Ville de COLMAR (68)

Modification N°3 du PLU de Colmar

PV de Synthèse et
Demande de Mémoire en Réponse

Etabli par M. Hutter – Commissaire Enquêtrice

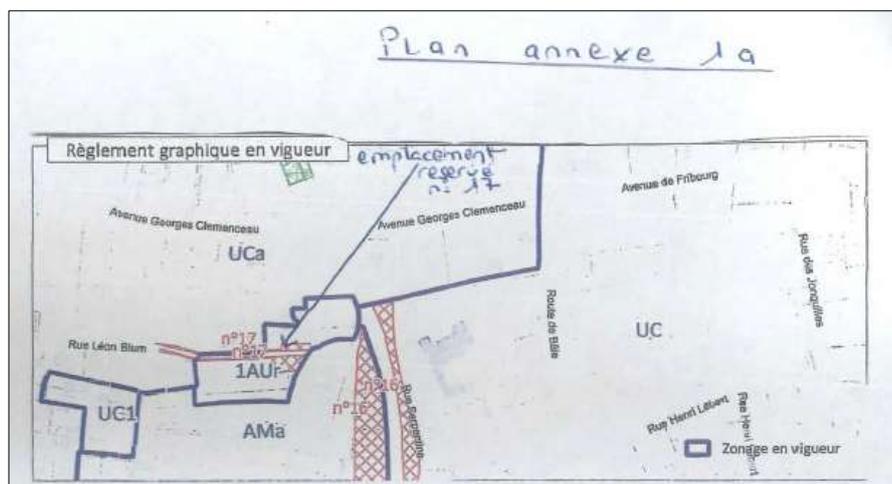
Ces riverains de la Lauch demandent une modification de la réglementation régissant la « protection de la continuité écologique de la Lauch » dans le cadre du PLU.

Ils proposent de faire évoluer le PLU en supprimant le droit de préemption pour les parcelles dont ils sont propriétaires afin de pouvoir jouir de leur bien en toute quiétude, de pouvoir l'arborer, l'aménager et l'entretenir de façon pérenne :

OV130,OV135,OV226,OV176,OV175,OV122,OV262,OV264,OV68,OT59,OT57,OT56,OT53,QW53à66 etc

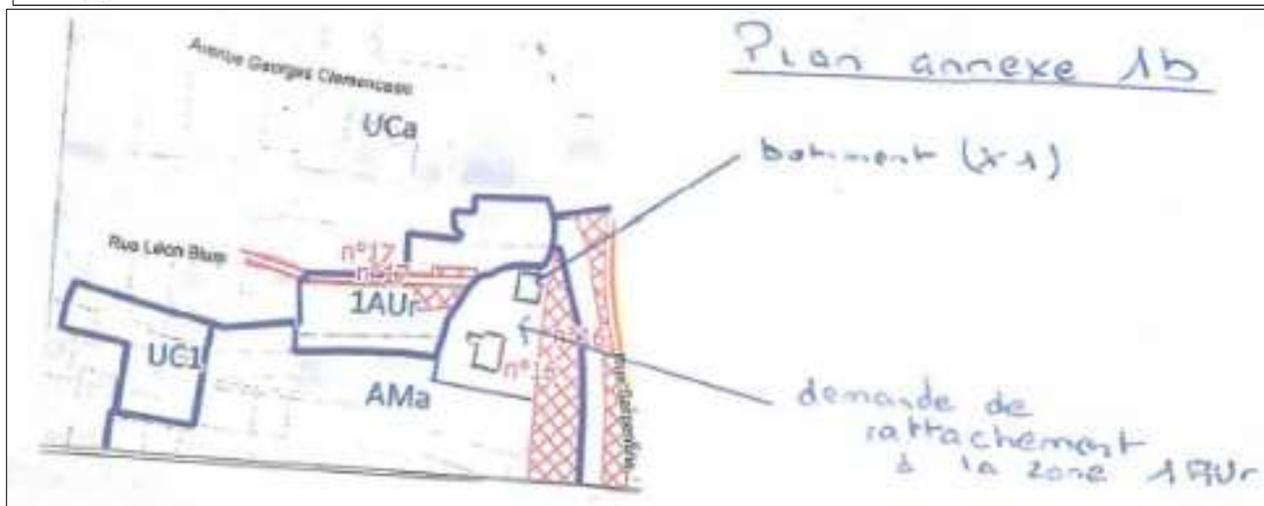
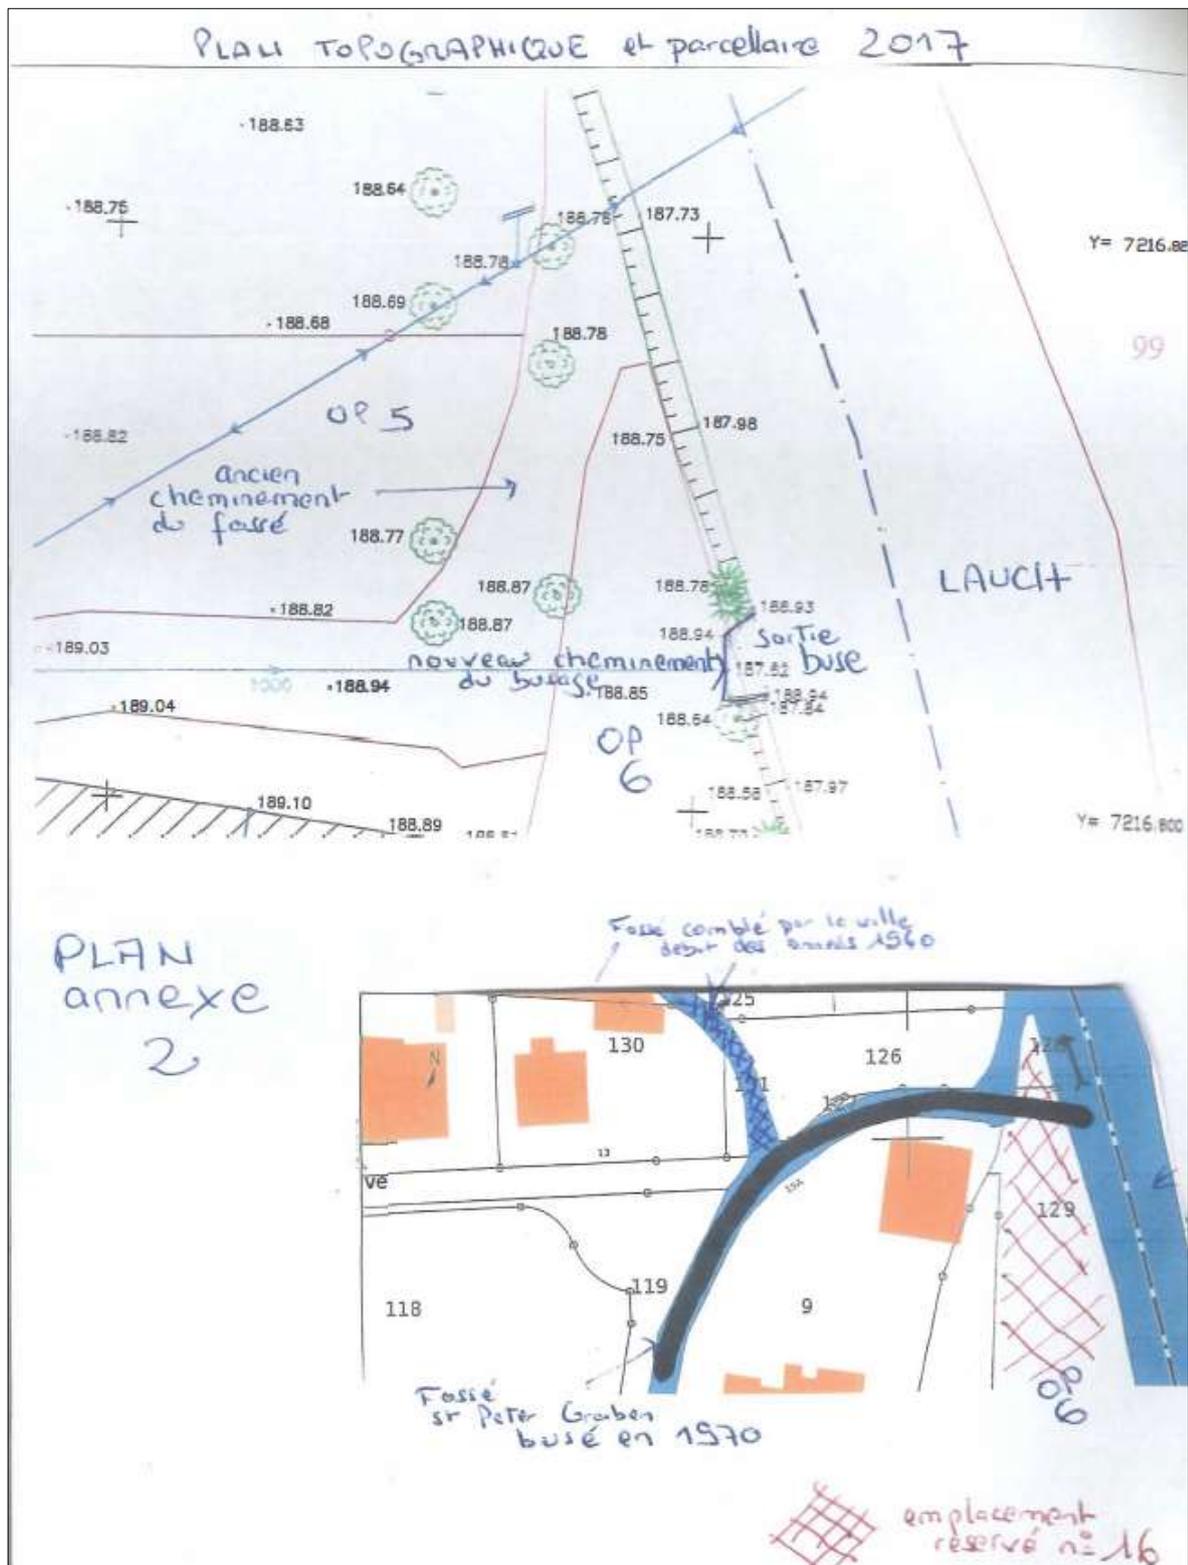
* concernant l'**emplacement réservé n° 17** à l'extrémité Nord Est de la rue Léon-Blum , je conteste l'emprise de près de 5 mètres sur la parcelle OP 67 qui va bien au delà de celle nécessaire à l'alignement futur de la rue. (plan annexe 1 a)

En 1970 la ville de Colmar à procéder au busage du fossé et le tracé de celui-ci à été modifié afin de privilégier une sortie plus directe vers la Lauch et éviter les courbes du

tracé initial, avec l'accord de Monsieur Henri Keller alors propriétaire de la parcelle.

Je demande que soit pris en compte la configuration et le tracé actuel du fossé busé, afin de délimiter l'emprise de l'emplacement réservé n° 16 dans son extrémité Nord.

Un plan topographique et parcellaire à été réaliser par un cabinet de géomètres-experts en 2017 pour confirmer le nouveau tracé du fossé busé. (voir annexe 2)

Observation n°47 - 48 (via formulaire) : Anthony Hamen - 07/12/2022

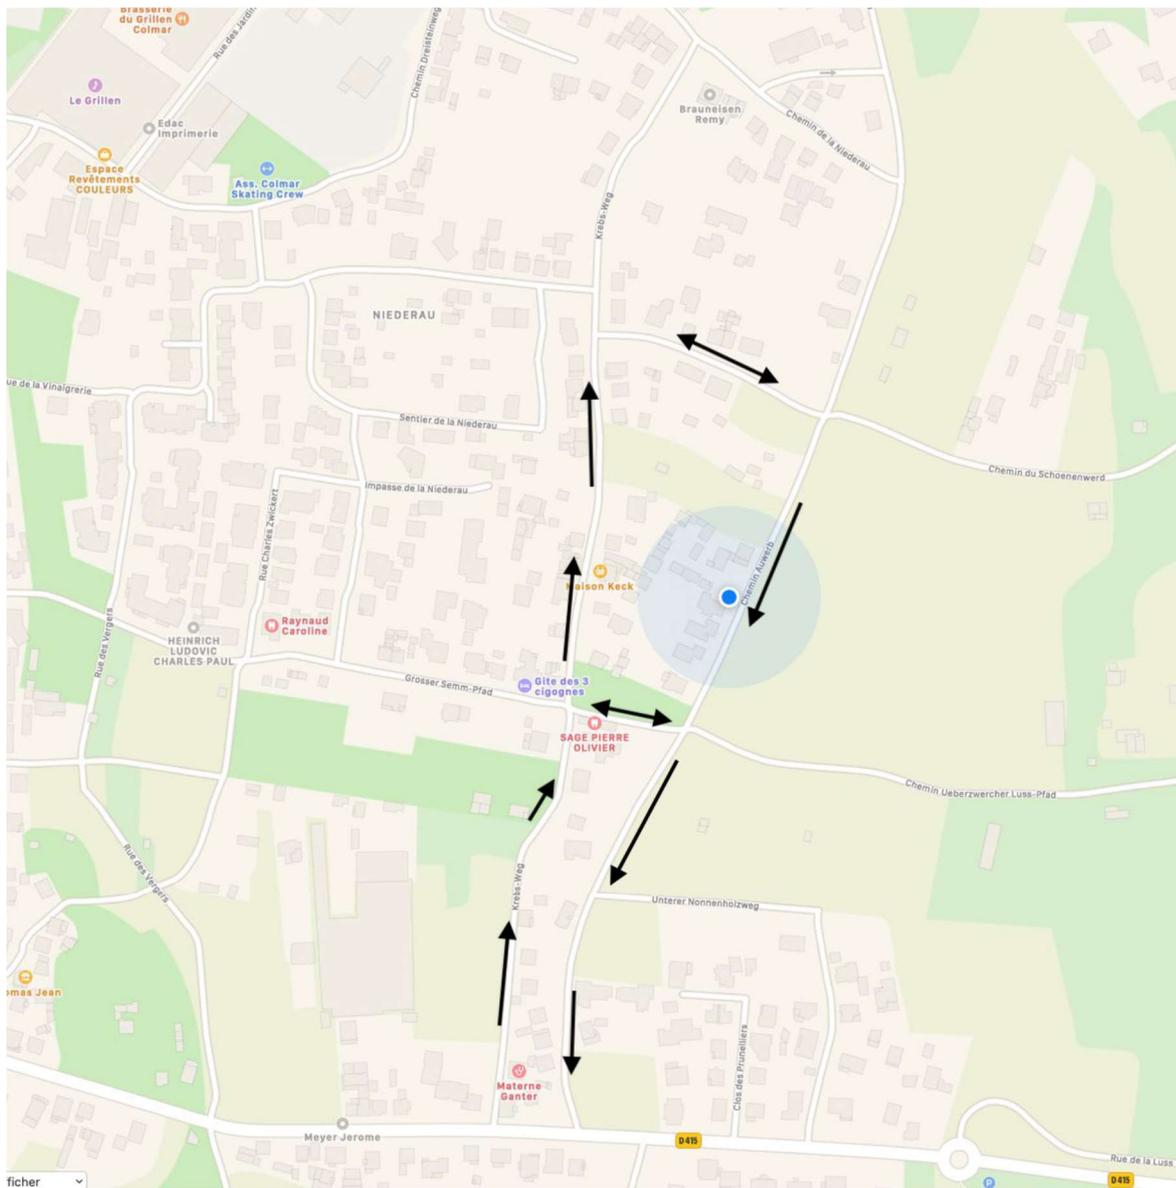
Dans le cadre du futur aménagement de l'Au-Werb, je fais la suggestion suivante :

▣ Etant donné que Au-Werb et Krebs Weg sont deux rues quasiment parallèles

ESQUISSE 1 : SILO EN R+1

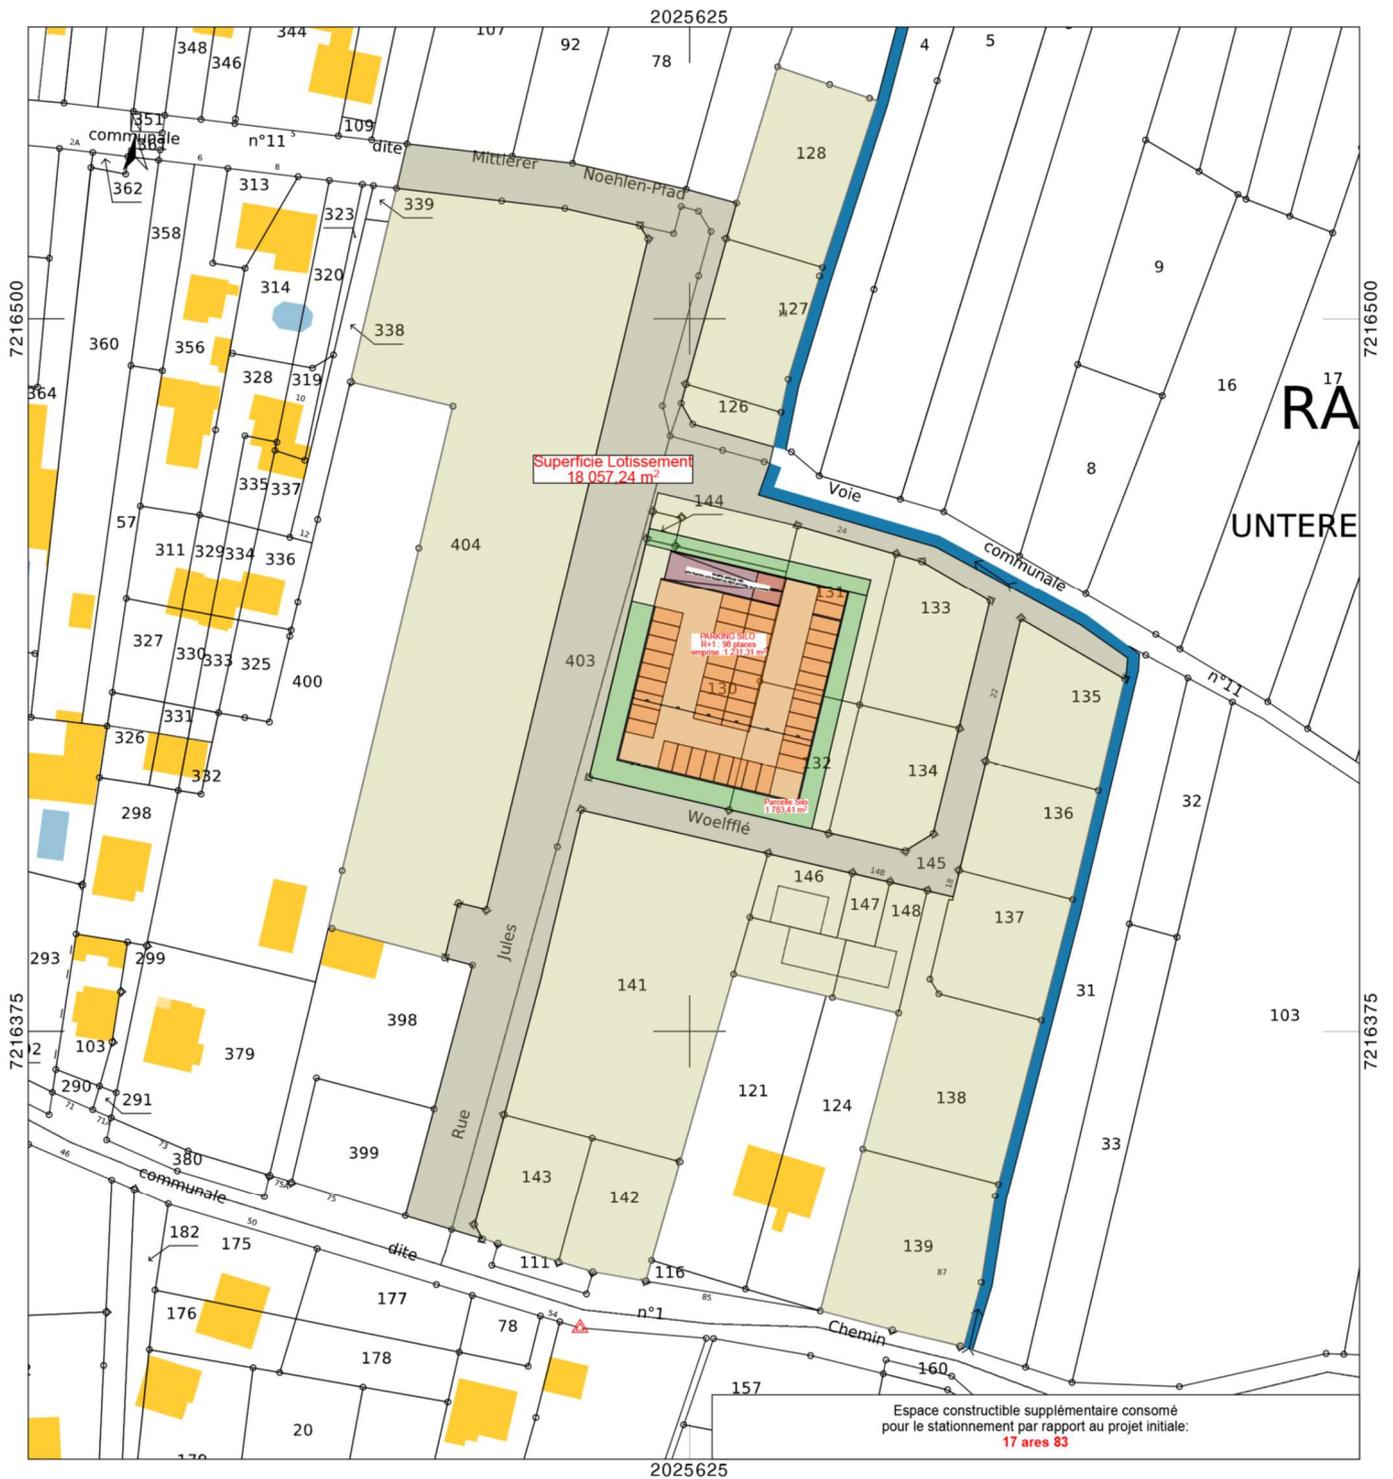
Remarque : Les parkings silo à étages devront présenter au rez-de-chaussée une hauteur sous-plafond de 3.00m. Comment a été définie cette altimétrie ?

intégration du silo représentant 75% du stationnement demandé

ESQUISSE 2 : SILO EN R+2

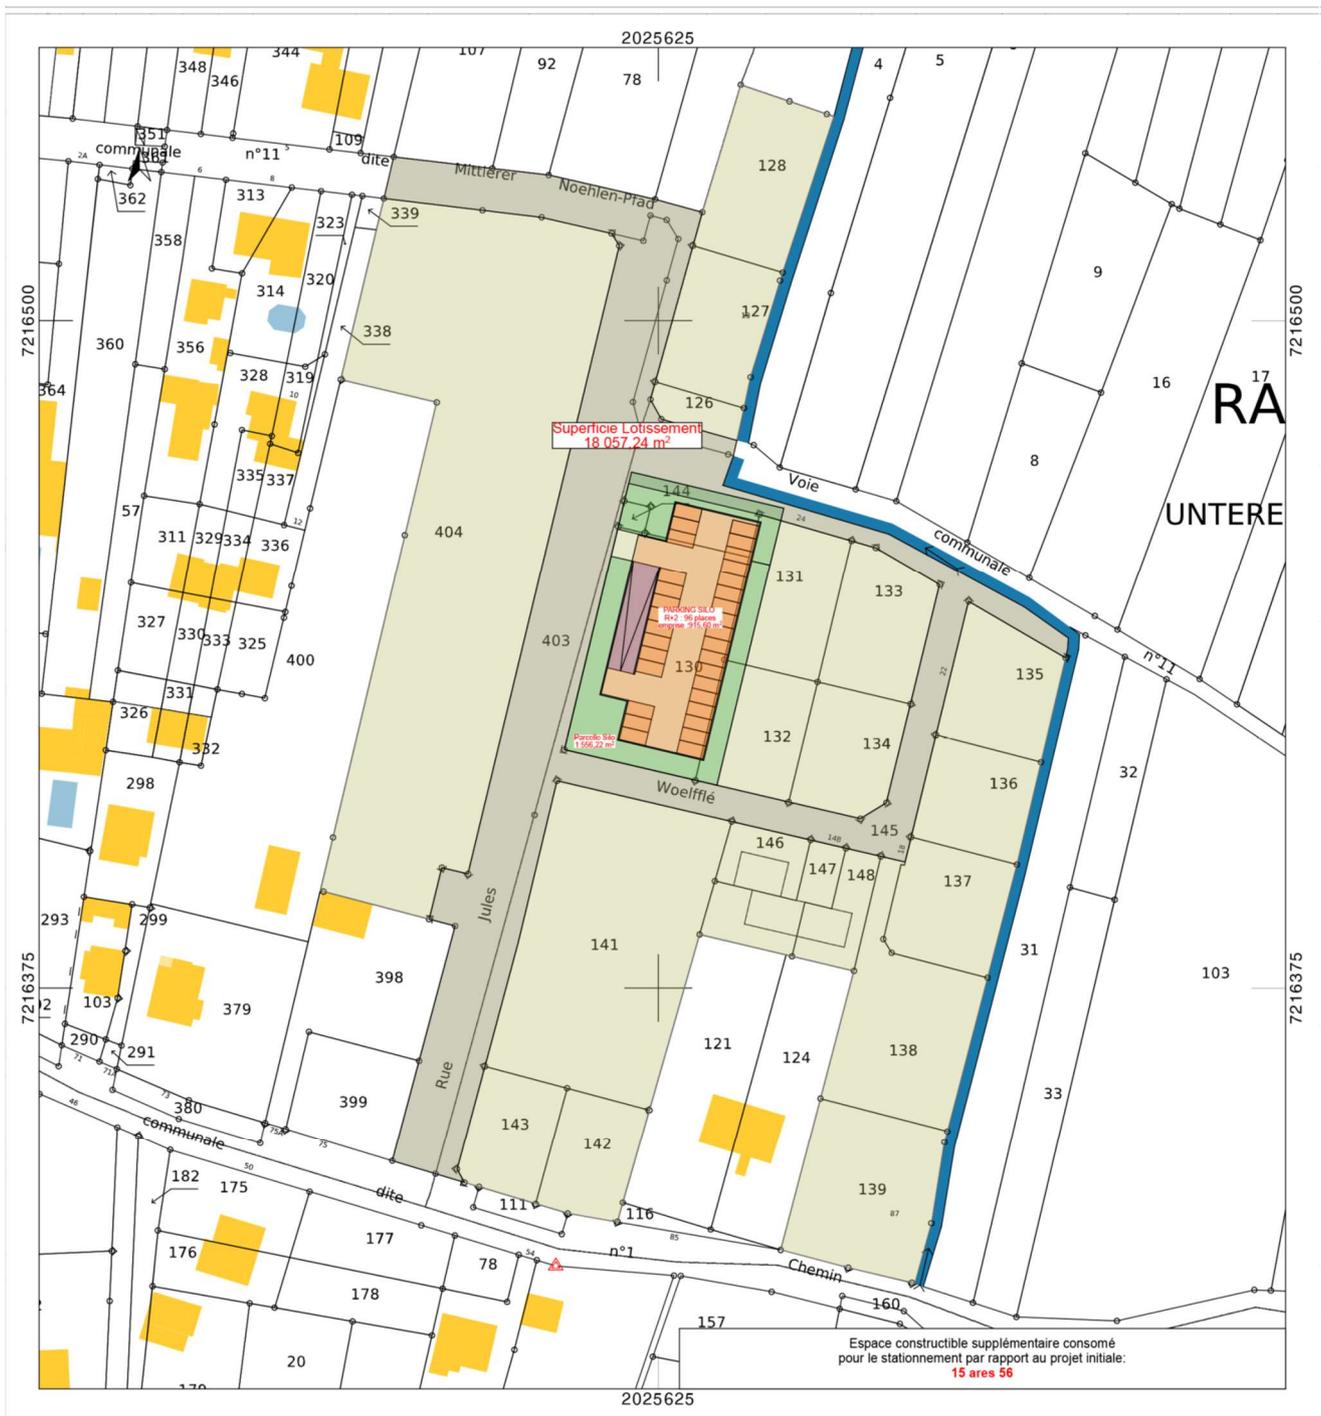
intégration du silo représentant 75% du stationnement demandé

ESQUISSE 3 : Elargissement du domaine public

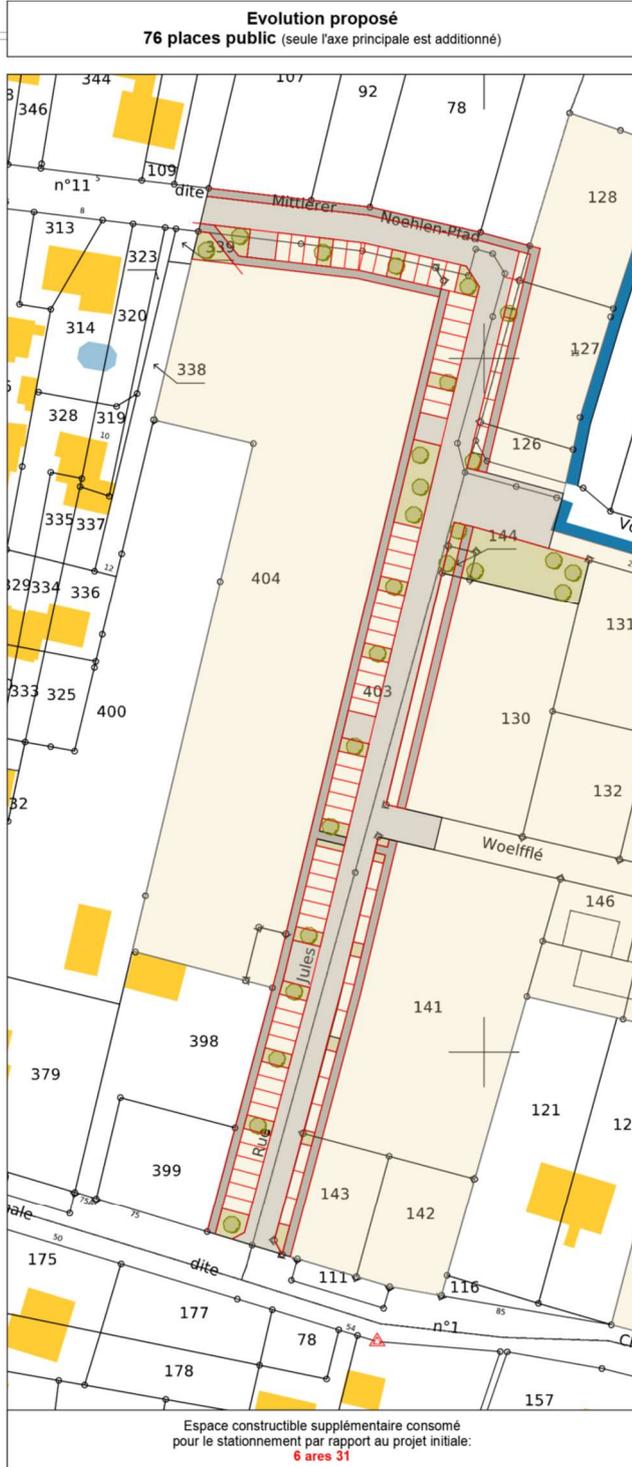
Intégration de 50% du stationnement sur rue
